**Wielkopolskie
Muzeum
Niepodległości**

**Muzeum Powstania
Wielkopolskiego 1918-
1919**

Dotyczy: Postępowania o udzielenie zamówienia publicznego pn.: „ Budowa Muzeum Powstania Wielkopolskiego 1918-1919” – postępowanie numer FA.261-4/2023.

Zamawiający w ww. postępowaniu na podstawie art. 135 ust. 1 i 2 oraz 137 ust. 1 ustawy z dnia 11 września 2019 r. Prawo zamówień publicznych (tj. Dz. U. z 2022 r. poz. 1710 ze zm.) zwanej dalej „Ustawą” lub „Ustawą Pzp”, informuje o pytaniach i wyjaśnieniach do treści Specyfikacji Warunków Zamówienia (SWZ) oraz zmianach SWZ:

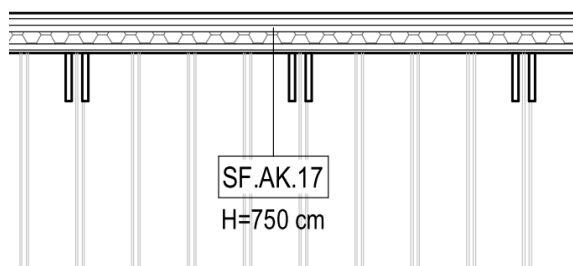
3. W dokumencie pn. „MPWP-EX-TEM-Z-DO-002-1-0- Karty produktów – Uzupełnienie” na stronie 49 podano parametry techniczne regału wiszącego w wałkami. Prosimy o wskazanie, w którym pomieszczeniu występuje ten regał wiszący? Na rysunku pokazującym „rozrysowane” regały przesuwne w Magazynie Zbiorów Materialnych (rys. nr „MPWP-EX-TEM-U-FP-OU2-5-0”) pokazane są regały przesuwne z wałkami. Nie są to jednak regały wiszące, tylko przesuwne. Nie zgadza się też długość wałków: zamiast 150 cm, jest 200 cm.

Regał wiszący z wałkami należy rozpatrywać jako systemem ścienny na papier i płótno. Zgodnie z dokumentem MPWP-EX-TEM-Z-DO-001-2-0- Opis, przedmiotowy produkt stanowi wyposażenie pomieszczenia C.1.7 Pracownia czysta.
